Dodatek č. 4

1. Smluvní strany uzavřely dne 6. 12. 2022 na základě výsledku zadávacího řízení veřejné zakázky nazvané „**Nemocnice Rychnov nad Kněžnou – rozšíření průmyslové zóny Solnice - Kvasiny**“, uveřejněné ve věstníku veřejných zakázek pod číslem Z2022-016454, smlouvu o dílo (tato smlouva ve znění pozdějších změn dále jako „smlouva o dílo“ nebo „SOD“ či „smlouva“).

2. Z důvodů uvedených ve změnových listech (dále také jen „ZL“) č. 18 až 25 dochází ke změně závazku, spočívající ve změně rozsahu předmětu díla, a to v provedení víceprací a méněprací dle dotčených ZL. Bližší odůvodnění změny je obsaženo v jednotlivých změnových listech, které tvoří přílohu tohoto dodatku. V souvislosti se změnami provedenými ve změnovém listu č. 20 se dále prodlužuje termín dokončení díla a závazný uzlový termín dle smlouvy o dílo.

NADSPOTŘEBA OSA A-C/1-4 - 40,5m³

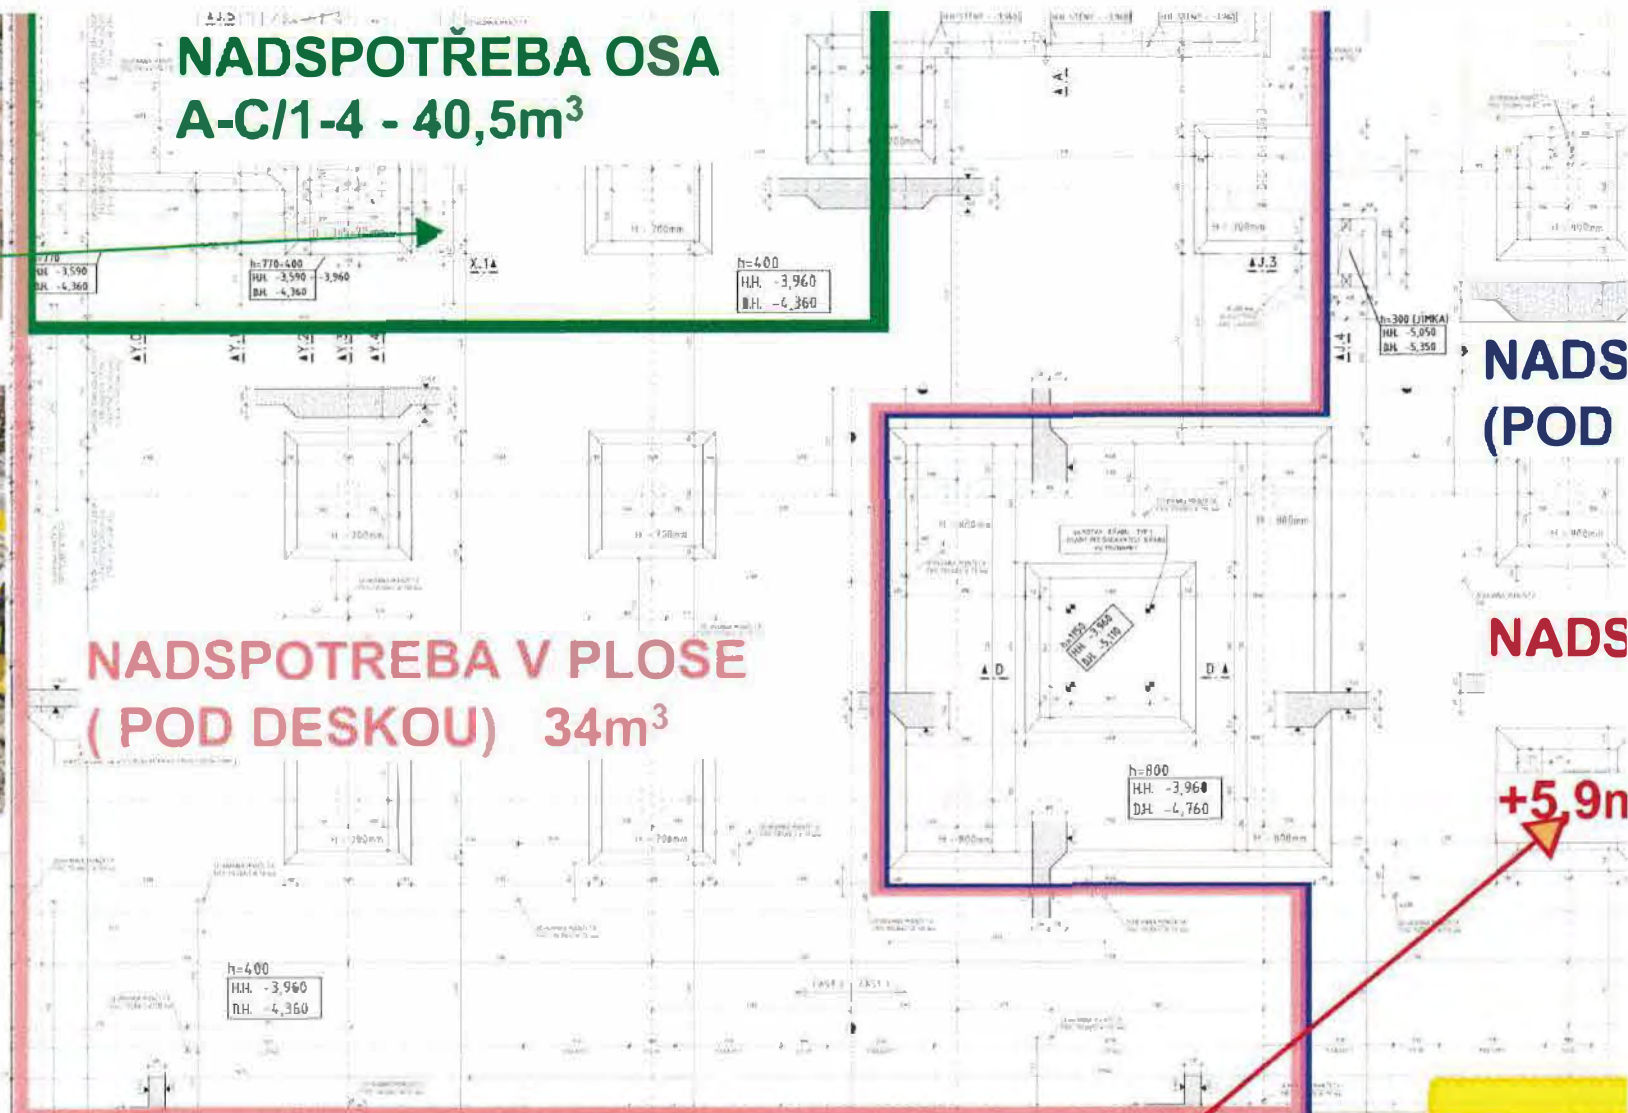
Během stavebních prací základů bylo zjištěno skalní podloží v základové jámě a proto nebude provedena trysková injektáž základů objektu URGENT a pilotové založení velkopřůměrovými piloty. Objekt přístavby je založen na základové desce přímo na skalním podloží. V některých místech, aby došlo k opření základové desky o únosné podloží, musely být některé konstrukce dobetonovány, a s tím souvisí i nadspotřeba výkopů a zásypů.
